Objet : réponse à l'avis de la Mission Régionale
d'Autorité Environnementale n°2019-2337

En date du jeudi 7 février 2019, la Mission Régionale de l'Autorité environnementale (MRAe) Centre-Val de Loire a publié sur son site internet un avis concernant le Projet CO'Met sur la commune d'Orléans et la relocalisation de la fête foraine sur la commune de Fleury-les-Aubrais (45) – Référence : avis N°2019 – 2337 du 5 février 2019. Conformément à l'article L122-1 du code de l'environnement, la présente note vise à apporter une réponse écrite d'Orléans Métropole point par point à l'avis précité.

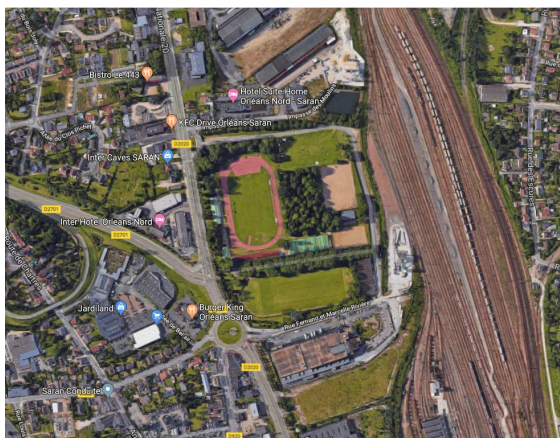
- (1) **de détailler l'analyse de l'ambiance sonore aux abords de l'aire événementielle ;**
- (2) **d'étudier la problématique de la sécurité routière aux abords de la RD 2020 pour les deux projets.**

- (1) *L'annexe 23 – Aire événementielle – Etude de circulation – Dynalogic – Juillet 2017 jointe au dossier d'enquête publique renseigne pour l'aire événementielle les comptages prévisionnels, la capacité de desserte des infrastructures tous modes confondus, la capacité de stationnement et la jauge maximale admissible sur le site de la Vallée en prenant en compte les données quantitatives de l'actuelle fête foraine (sondages en période de fête foraine). L'analyse sonore de cet événement, eu égard à son caractère très diffus, n'a pas été modélisée sur avis de nos conseils (concernant le trafic les incidences sont par contre faibles donc aucun besoin de modélisation). Toutefois, Orléans Métropole se charge de commander une prestation de modélisation et de simulation théorique d'émission d'un événement de type fête foraine sur le site actuel et sur celui du stade de la Vallée, à titre exploratoire et documentaire. Il est par ailleurs important de noter que les premières habitations à proximité du site de l'aire événementielle sont dans une moindre proportion et plus diffuses sur le site du stade de la Vallée que sur l'actuel site du Parc des Expositions (habitations individuelles des quartiers du Val et du Plissay sur les communes d'Orléans et d'Olivet).*

Figure 1 : Concentrations en mg/kg MS (abscisses) en fonction de la profondeur en m (ordonnées) sur le bassin du Centre routier de Bron (Dechesnes, 2002)

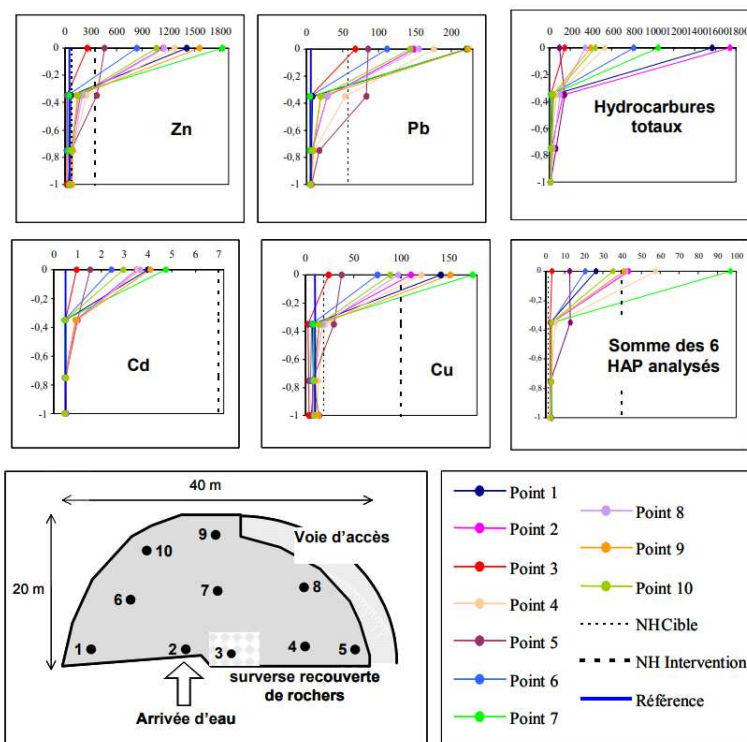
(2) Quantification des concentrations en polluants dans les sols pour les BV 5 à 7.

Ainsi, la confrontation des résultats d'analyses de l'étude DESCHENES, 2002 (cf. Figure 1) aux seuils présentés précédemment montre que pour les métaux lourds, les teneurs mesurées après 30 cm de profondeur se classent entre les valeurs de « sols ordinaires » et celles de « anomalies naturelles modérées ».

De la même manière, dès 30 cm de profondeur, les HAP et Hydrocarbures totaux sont en dessous des teneurs des seuils d'acceptation en centre de stockage pour déchets inertes.
